■ 令和4～7年度 野村ダム施設改良工事  
 工事場所：愛媛県西予市野村町野村 工期：R5.2.10～R8.3.27

## 工事概要

右岸下流法面作業状況

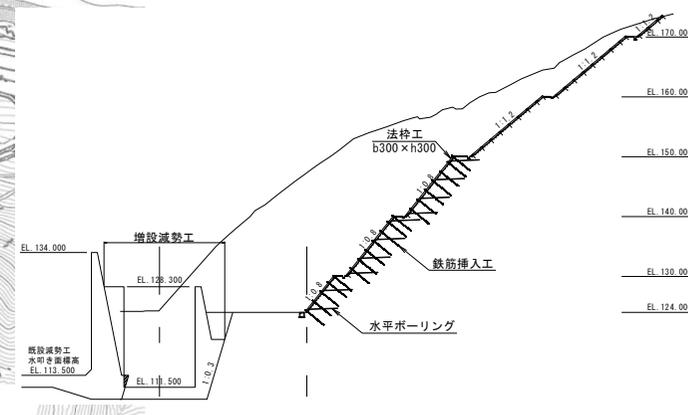
第三者チェックの該当項目	変更見込額の合計が当初の請負金額以上となるもの
工事変更の内容	残土処分量増 右岸下流法面工追加
工事変更の理由	<ul style="list-style-type: none"> <li>・当初予定していた残土処分場に搬出する予定であったが、減勢工の設計変更等により掘削量が増大し、遠方の処分場へ搬出する必要が生じたため。</li> <li>・右岸下流掘削法面において、亀裂を伴うゆるみが確認され、安全確保のために鉄筋挿入工を追加することとしたため。</li> </ul>
